Vår ref.:
22/96 - 6 / CMS

Spørsmål vedrørende søknad om flytebrygge og naust

Utsnitt frå Reguleringsplanen

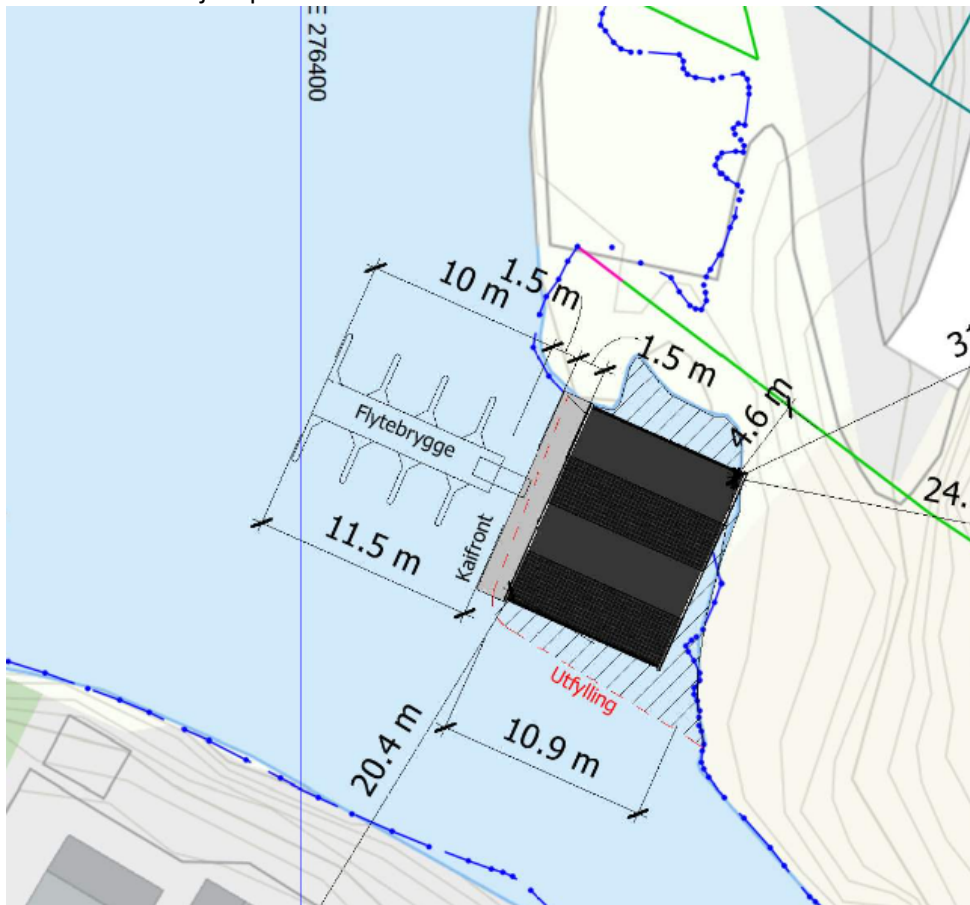
Kommunen kan ikkje sjå att omsøkt flytebryggje hald seg innanfor reguleringsplanens føremål om Småbåtanlegg i sjø. Plan-id er 2006005.

Innsendt søknad plasserer naust i tråd med plan. Men kommunen kan ikkje sjå att omsøkt flytebrygge vil ligge innanfor arealområdet S3, markert med fargen oransje. Slik kommunen ser det vil omsøkt flytebrygge plasserast slik att den også vil ligge innanfor det som i plan er regulert til ferdsel. Dette er markert med blå farge i reguleringsplankartet.

Kommunen ber om at de tek stilling til om de vil søke dispensasjon frå arealføremålet eller endre plassering av flytebrygge. Det må i alle høve dokumenterast nøyaktig korleis omsøkt tiltak treffer med reguleringsplanen. Me gjer merksam på at ei eventuell endring av omsøkt plassering kan medføre plikt til ny nabovarsel.
